Gemeinderatssitzung 22.09.2023

Nordhausen
Neugestaltung Waldenser Straße
und Platzbereich Zabergäustraße

Vorstellung Vorentwurf Ergebnisse
aus Bürgerbeteiligung

Bürgerbeteiligung zur Bürgerinformation 17. April 2023

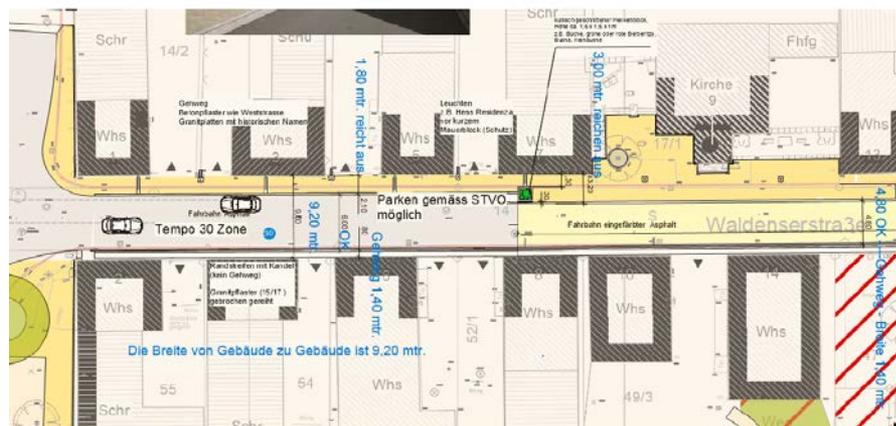
Die Länge der Breiteinschränkung mit 4,80 mtr. ist mit 84,40 bis ca. 90,00 mtr. zu lang!
Es reicht aus über die Gebäude Whs 17 bis Whs 13 auf der Nordseite der Kirche.

Die Gebäude Whs 10, 12 und 14 sind kaum noch bewohnt, diese Gebäude zu renovieren ist mit hohen Kosten verbunden hier gibt es nur eins abreißen. Man muß mit der Zeit gehen was ist in 20 - 30 Jahren? Man muß einfach mit der Zeit gehen ein Abriss ist viel günstiger als eine Renovierung nach heutigem technischen Stand!

Waldenserstraße Schemaschnitt

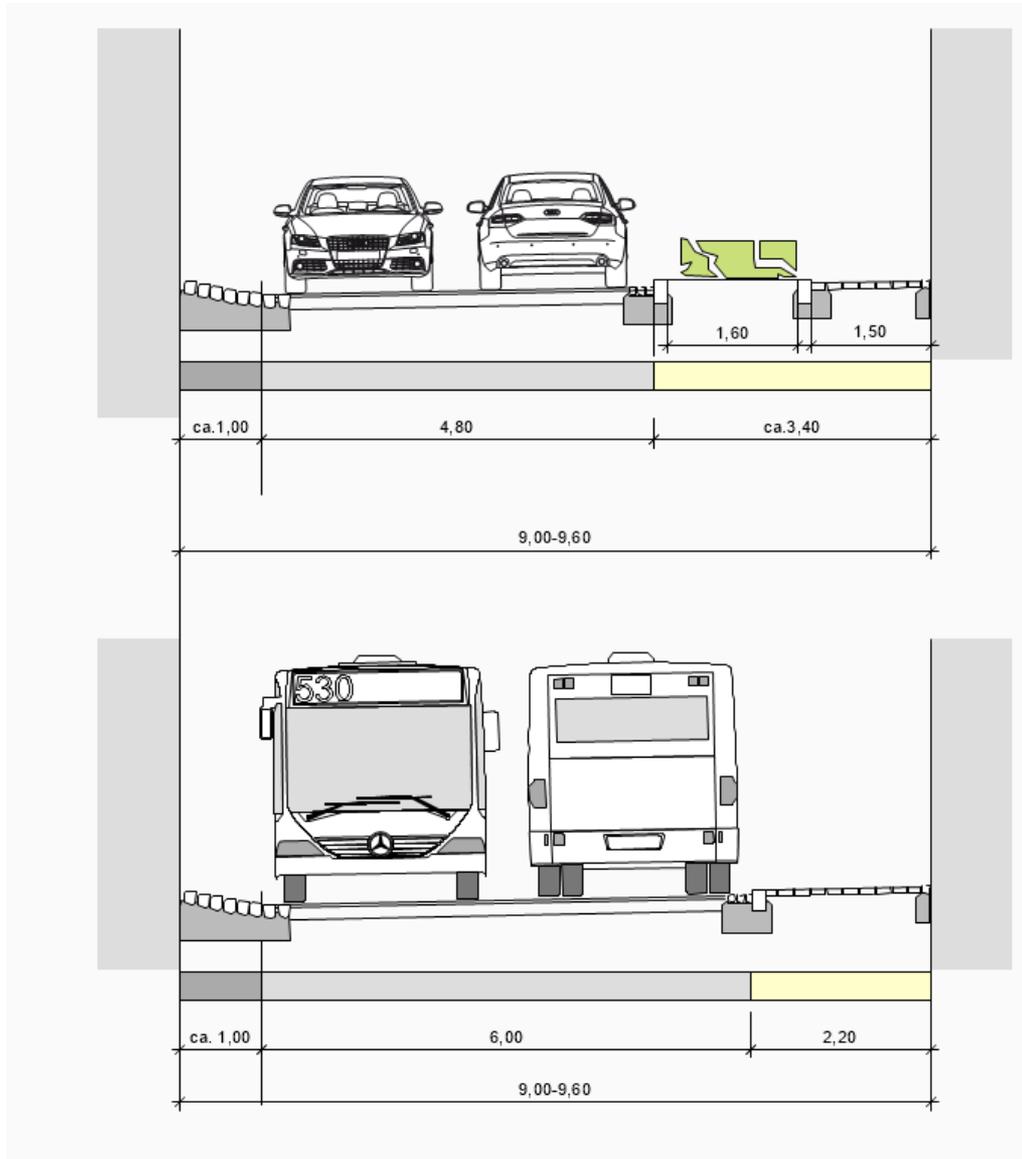
- Anmerkungen zu Fahrbahnbreiten.
Straßenraumbreite 9,2m
- Südseite Gehweg auf Südseite muss bleiben.
(6m Fahrbahn verbleibendes Restmass 3,2m,
Vorschlag 1,8m auf Nordseite dann "Gehweg 1,4m"
auf Südseite wie heute)
- Keine neuen Busbuchten notwendig
- Kein Kinderspielplatz notwendig
